CONTROLE DE DIAGNOSTIC DE
L'ASSAINISSEMENT NON COLLECTIF
VISITE DU 22/10/2010

Commune d' **AUBERTIN**

Numéro du dossier	ANC-2010-64072-006103
Références cadastrales :	E11106
Adresse Terrain :	150 CHEMIN DOPHINE 64290 AUBERTIN
Propriétaire :	Monsieur CERVINO MICHEL 150 CHEMIN DOPHINE 64290 AUBERTIN Tel: 0559827379
Occupant :	Monsieur CERVINO MICHEL 150 CHEMIN DOPHINE 64290 AUBERTIN Tel: 0559827379
Contact local :	Néant

1106

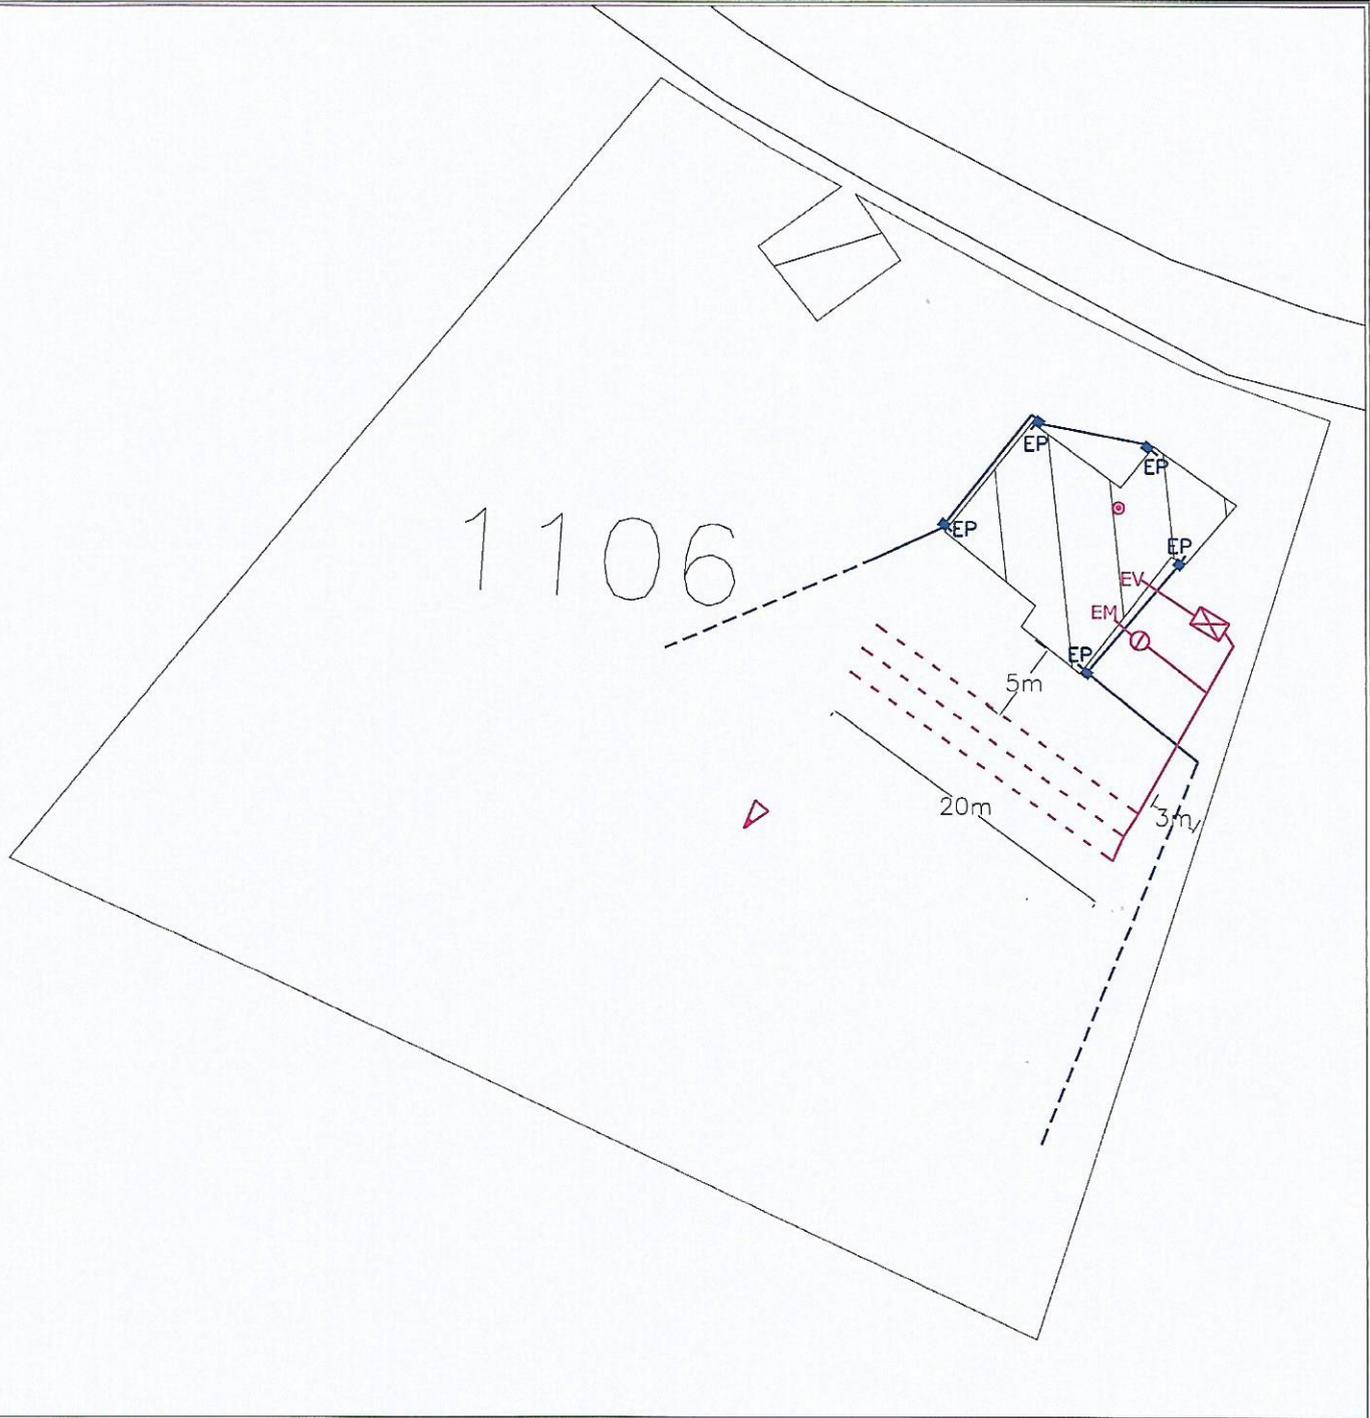
Absence de ventilation d'extraction pour l'évacuation des gaz issus de la fosse.

Observations : Prévoir une ventilation d'extraction pour l'évacuation des gaz issus de la fosse.
